モニタリングポスト設備に関する原子力規制庁からの指摘事項について

資料2

2025年7月24日
東京電力ホールディングス株式会社
柏崎刈羽原子力発電所

[参考]モニタリングポスト伝送系構成図

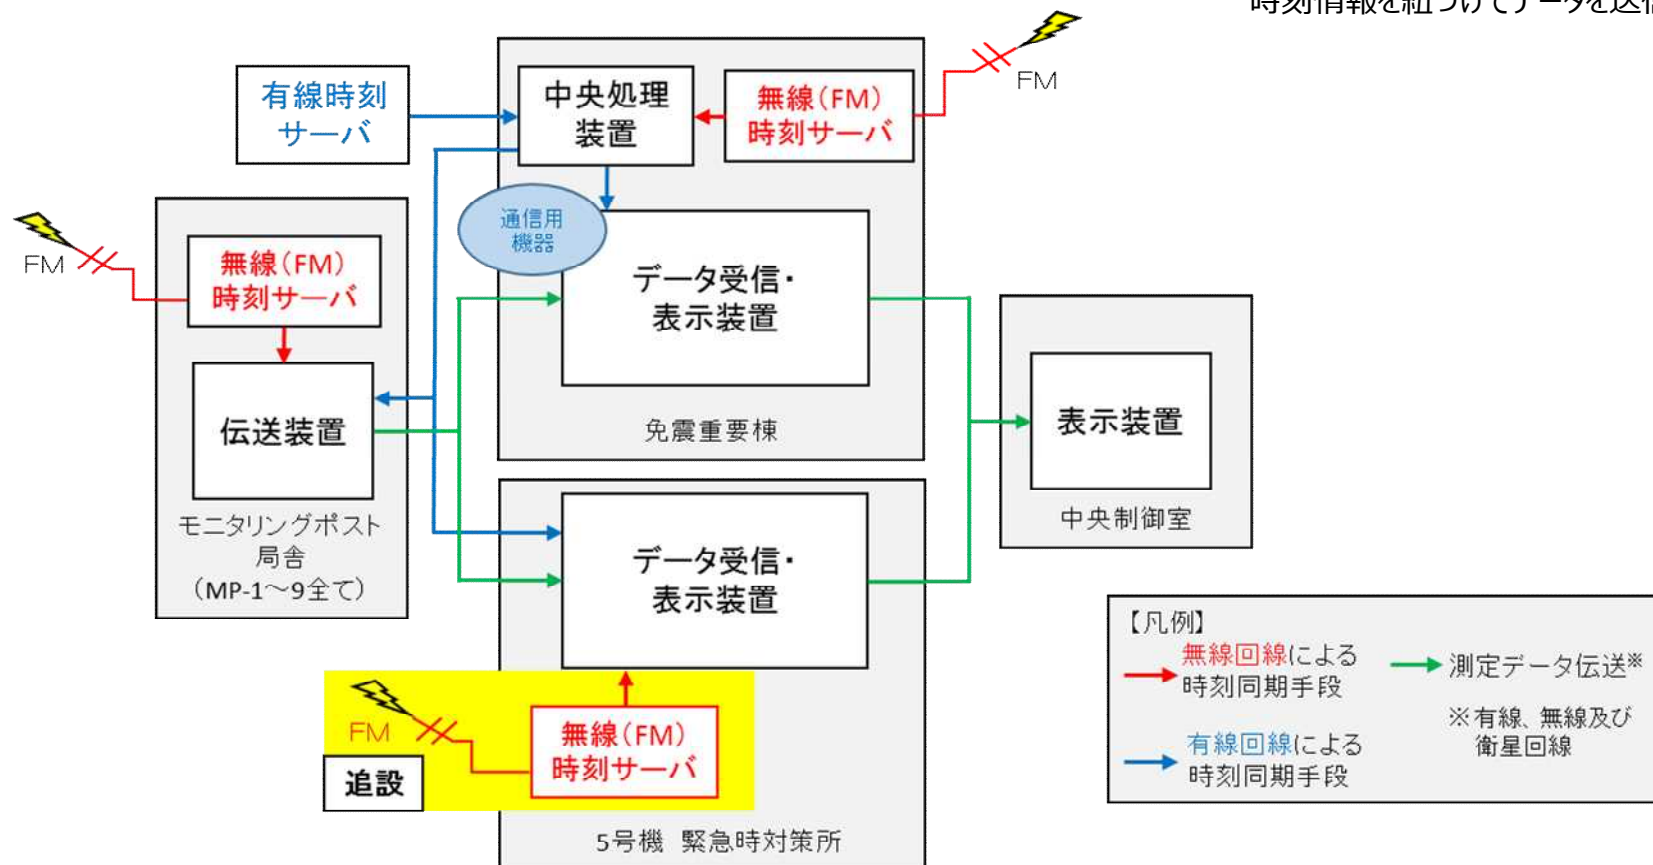
- 2025年2月に発生した、モニタリングポストのデータが表示されない不適合について、原子力規制庁がチーム検査の中で確認
- 原子力規制庁からは、モニタリングポスト伝送系の時刻データの同期手段※が、5号機緊急時対策所では有線回線のみで、多様性を有していないとの指摘あり
- 対策として、5号機緊急時対策所に無線回線によるFM時刻サーバを追設。7月25日に使用前事業者検査を実施し、時刻データ同期手段の多様性を確保する予定
